OMBYGGING FRA 3N~400V TIL 3~230V

- only applicable for Norway -

112400N-01
2012-06

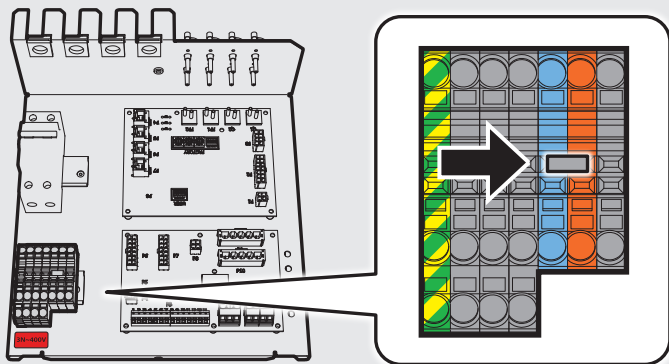
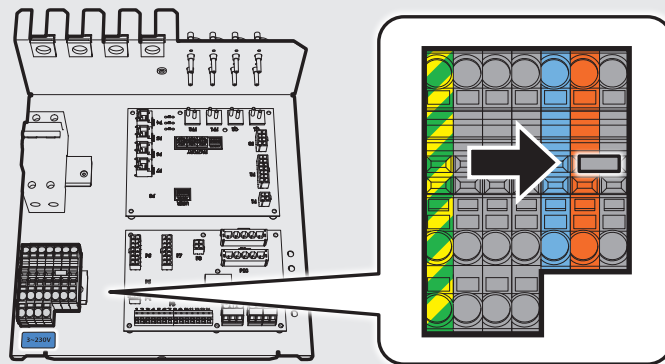
Kamlasken sitter på **blå og oransje** rekkeklemme, som vist.

Flytt kamlasken til **grå og oransje** rekkeklemme, som vist.
Sett på **blå etikett** (230V) over rød 400V etikett.
